شبكة الشرق - جميع المواقع	الموقع	16 يونيو 2025	التاريخ
تحسين برنامج وحدة التحكم في الجر (TCU) لقطارات شبكة الشرق

شكل رقم 1

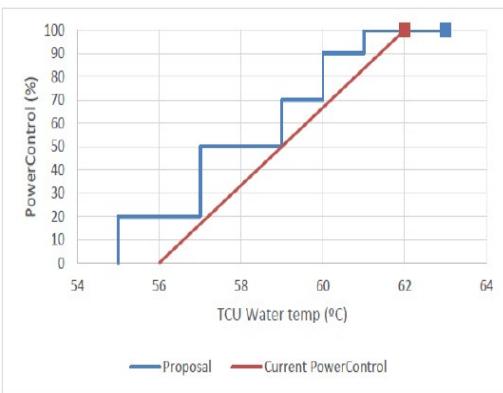
- إذا اكتشف النظام ارتفاعاً في درجات الحرارة ، فسيبدأ تلقائياً في ضبط طاقة الجر الخاصة بالقطار. وستعتمد نسبة الطاقة التي يتم تعديلها على درجة الحرارة المكتشفة (انظر الجدولين 1 و 2 أدناه). سيتمكن القائد من رؤية هذا الانخفاض في الطاقة معرفةً على شاشة نظام التحكم بالقطار (TCMS) - إشارة الطاقة التشغيلية المرسلة (انظر الشكل 1 أدناه).
